LAUDO / CHECK LIST DE ACESSIBILIDADE PARA AVALIAÇÃO DE CONFORMIDADE ÀS NORMAS DE ACESSIBILIDADE (CONFORME NBR 9050:2020)

UNIDADE / ÓRGÃO	AGU, Advocacia Geral da União		TOTAL DE PAVTOS			
CIDADE	Goiânia	ESTADO	GO			
RUA / AV	R. 10	Nº	718	ÁREA TOTAL 7736 m²		
BAIRRO	St. Oeste	ANO DE CONSTRUÇÃO	2014			
ATENDE PÚBLICO	SIM	x	DATA HABITE-SE	07 de março de 2014.		
	NÃO		DATA DO LAUDO	Dia 29 de junho de 2026.		
SITUAÇÃO DO IMÓVEL	PRÓPRIO		PRÉDIO TOMBADO OU HISTÓRICO	SIM		
	LOCADO	X		NÃO	x	
	CEDIDO					
RESPONSÁVEL PELA ELABORAÇÃO DO LAUDO (NOME, FORMAÇÃO (Arq. ou Eng.), CREA / CAU	Abrahaão Henrique Ribeiro, Arquiteto(a) e Urbanista, A1234986			Nº DA ART OU RRT / DATA DE EMISSÃO	RRT: 17118194; 21/07/2026

LAUDO DIAGNÓSTICO DE ACESSIBILIDADE

AGU, Advocacia Geral da União

Inconformidades - Sanitários Feminino e Masculino (Pavimento Térreo):

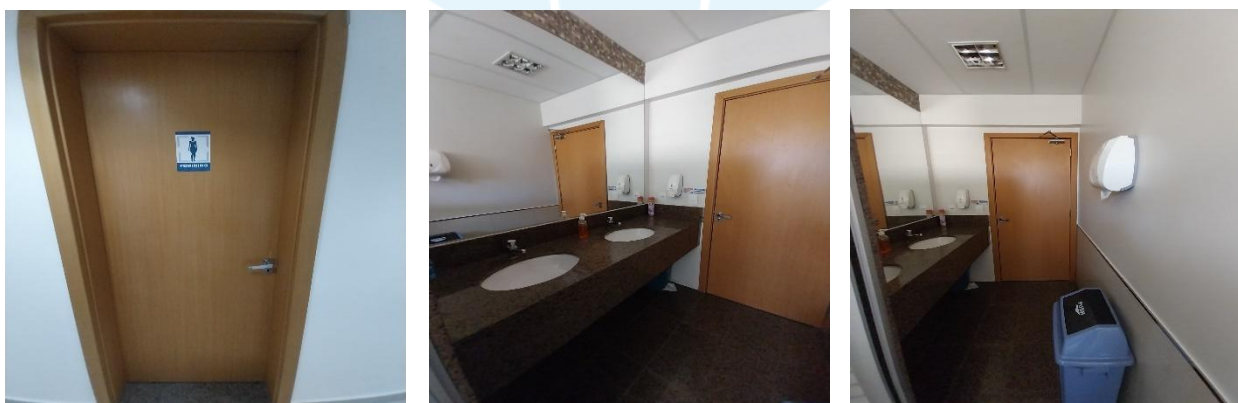
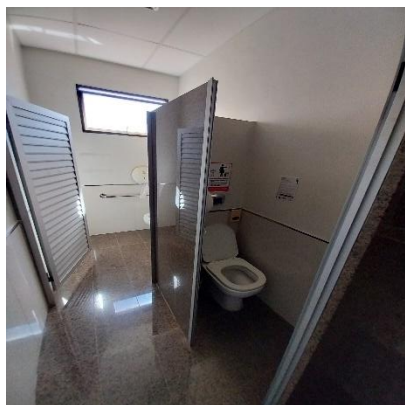
Foi constatado que os **sanitários feminino e masculino** apresentam inconformidades que comprometem as condições de acessibilidade e segurança dos usuários. Verificou-se que as portas dos boxes acessíveis **não possuem puxador horizontal com comprimento mínimo de 0,40 m**, instalado na face interna, conforme exigido para facilitar o fechamento da porta por pessoas com mobilidade reduzida. Observou-se ainda que os **lavatórios apresentam altura livre inferior de 0,62 m e altura superior de 0,92 m**, não atendendo aos parâmetros normativos para aproximação frontal por pessoa usuária de cadeira de rodas, além da **ausência de barras de apoio** junto ao lavatório. Constatou-se também a **ausência da barra de apoio vertical** junto à bacia sanitária, **papeleira instalada em posição inadequada**, dificultando o acesso ao papel higiênico e interferindo na utilização das barras de apoio, **toalheiro instalado a 1,50 m de altura**, fora da faixa de alcance manual, **ausência de cabideiro**, **ausência de porta-objetos** e **inexistência de dispositivo de alarme de emergência** para solicitação de auxílio em situações de risco. Os sanitários acessíveis devem possuir portas com puxador horizontal, lavatórios que permitam aproximação frontal, barras de apoio instaladas conforme os parâmetros normativos, barra vertical junto à bacia sanitária, papeleira posicionada de forma a garantir livre alcance ao papel higiênico sem interferir na utilização das barras de apoio, toalheiro, cabideiro e porta-objetos instalados na faixa de alcance manual, bem como dispositivo de

alarme de emergência instalado a **0,40 m do piso**, em local que permita seu acionamento por pessoa sentada ou em caso de queda.

Fundamentação normativa: Conforme a **ABNT NBR 9050:2020**, Seções **4.6.9**, **5.6.4.1**, **6.11.2.7**, **7.6**, **7.8**, **7.11.2**, **7.11.3** e **7.11.4**.

Inconformidades – Copas e áreas de apoio (Térreo ao 8º Pavimento)

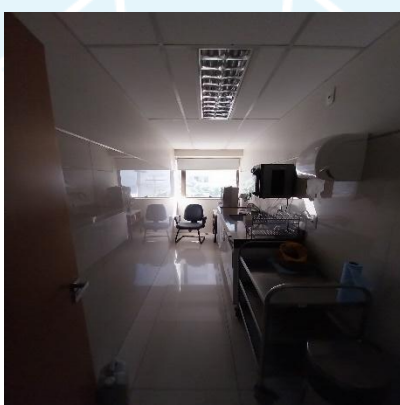
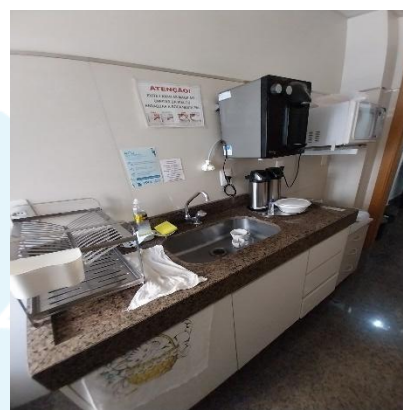
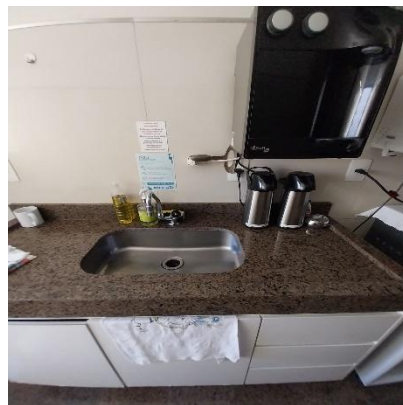
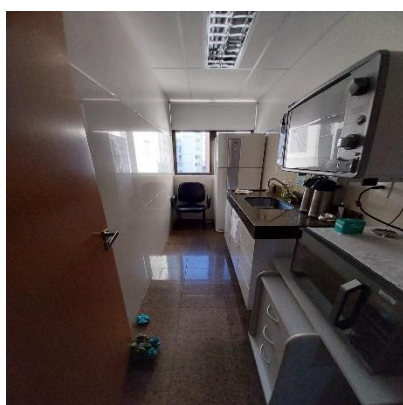
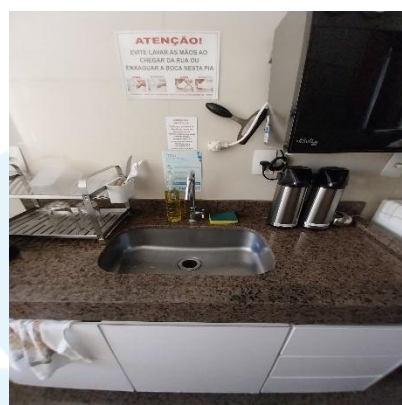
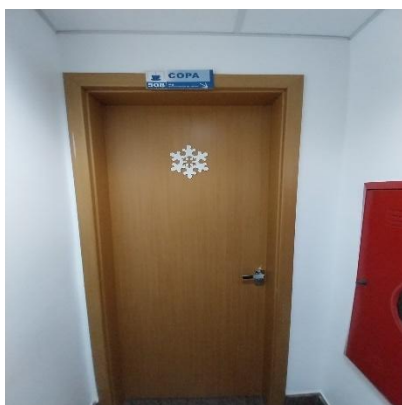
Foi constatado que as **copas e áreas de apoio localizadas do térreo ao 8º pavimento** apresentam inconformidades que comprometem a utilização por pessoas com deficiência ou mobilidade reduzida. Verificou-se que os **balcões das pias não permitem aproximação frontal por pessoa usuária de cadeira de rodas**, além de possuírem **torneiras instaladas fora da faixa de alcance manual**, dificultando sua utilização de forma autônoma. Observou-se ainda que **micro-**

Sinalização dos Ambientes

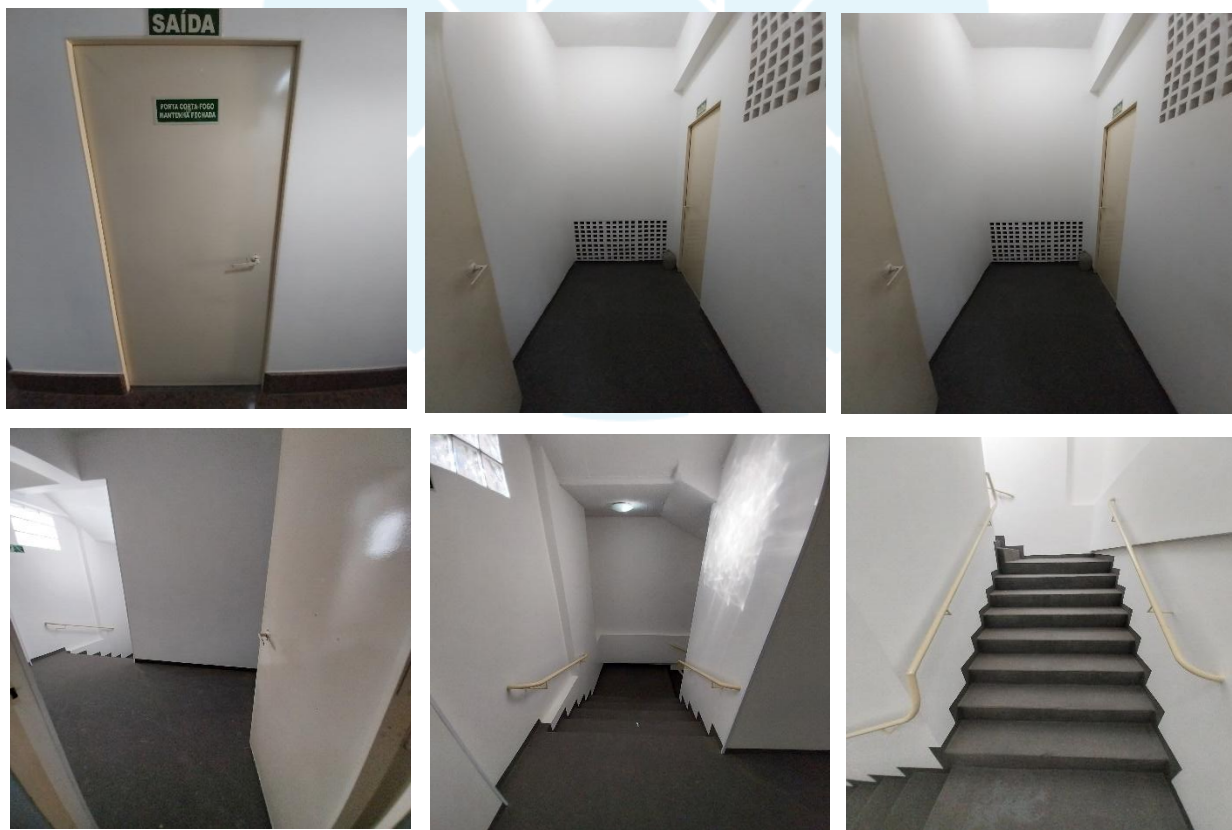
Foi constatado que **todas as portas da unidade** não possuem identificação do ambiente por meio de **sinalização visual, tátil em relevo e Braille**, impossibilitando a identificação autônoma dos ambientes por pessoas com deficiência visual. A ausência dessa sinalização compromete a orientação, a localização dos espaços e a utilização segura e independente da edificação pelos usuários. As portas dos ambientes devem possuir identificação por meio de textos, pictogramas e símbolos padronizados, confeccionados em relevo e Braille, instalados conforme os parâmetros normativos, garantindo a adequada orientação e identificação dos espaços.
